<b>ALCALDÍA MAYOR DE BOGOTÁ D.C.</b> Fondo Prevención y Atención Emergencias	<b>CONCEPTO TÉCNICO SOBRE          NECESIDAD DE ESTUDIOS          DETALLADOS DE AMENAZA Y RIESGO          POR FENOMENOS DE REMOCIÓN EN          MASA DENTRO DEL TRÁMITE DE          LICENCIA URBANÍSTICA</b>	Código:	GPR-FT-10
		Versión:	04
		Fecha de revisión:	21/06/2011

<b>1.1 CONCEPTO TÉCNICO No.</b>	<b>CT-7352</b>
<b>1.2 ÁREA:</b>	Análisis y Mitigación de Riesgos
<b>1.3 COORDINACIÓN:</b>	Estudios y Conceptos Técnicos
<b>1.4 REFERENCIA CRUZADA RADICADO FOPAE:</b>	2014ER1743
<b>1.5 RESPUESTA OFICIAL No.</b>	<b>RO-69198</b>

<b>2.1 SOLICITANTE:</b>	Edwin Alberto Palacio
<b>2.2 PROYECTO:</b>	Carrera 10 Bis B Este No. 63-73 Sur
<b>2.3 LOCALIDAD:</b>	4. San Cristóbal
<b>2.4 UPZ:</b>	51. Los libertadores
<b>2.5 BARRIO O SECTOR CATASTRAL:</b>	La Belleza
<b>2.6 DIRECCIÓN:</b>	Carrera 10 Bis B Este No. 63-73 Sur (**)
<b>2.7 CHIP:</b>	AAA0006RCEP(**)
<b>2.8 MANZANA CATASTRAL:</b>	02
<b>2.9 PREDIO CATASTRAL:</b>	48
<b>2.10 ÁREA (Ha):</b>	(*)
<b>2.11 FECHA DE VISITA: FECHA DE EMISIÓN:</b>	Marzo 4 de 2014 Junio 30 de 2014

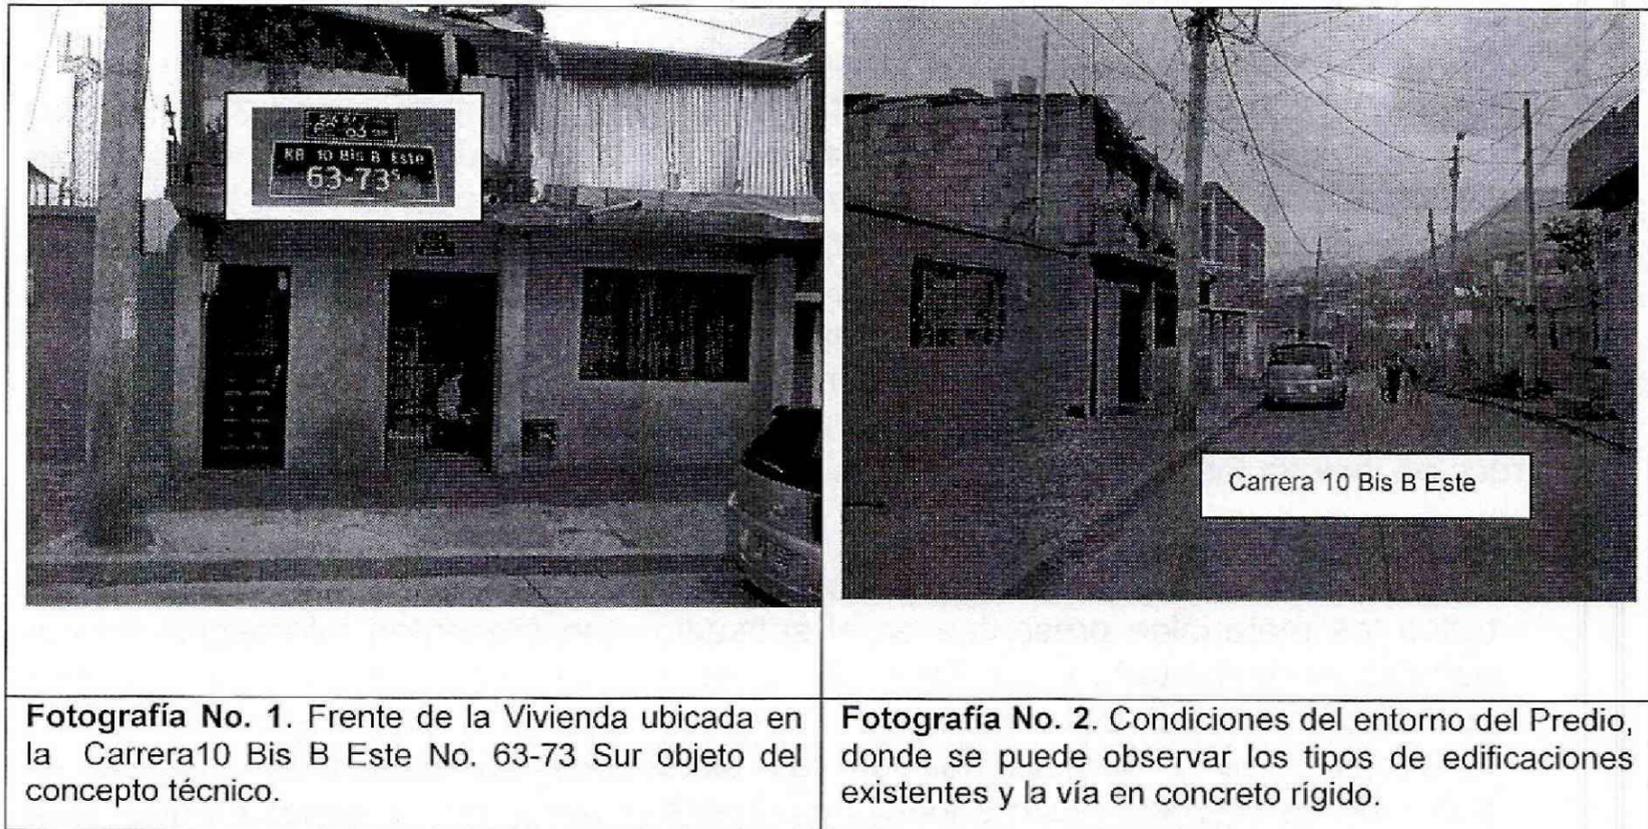
En el momento de la visita al predio objeto del presente concepto técnico, se encontró en construcción de una edificación en mampostería confinada, de dos (2) pisos cuya fachada y primera planta se encuentran en obra gris con un segundo piso en construcción.

En el predio no se observaron evidencias de afectación por procesos de remoción en masa de carácter local, ni de carácter general porque la zona es completamente plana en contorno de predio (Fotografías 1 y 2).
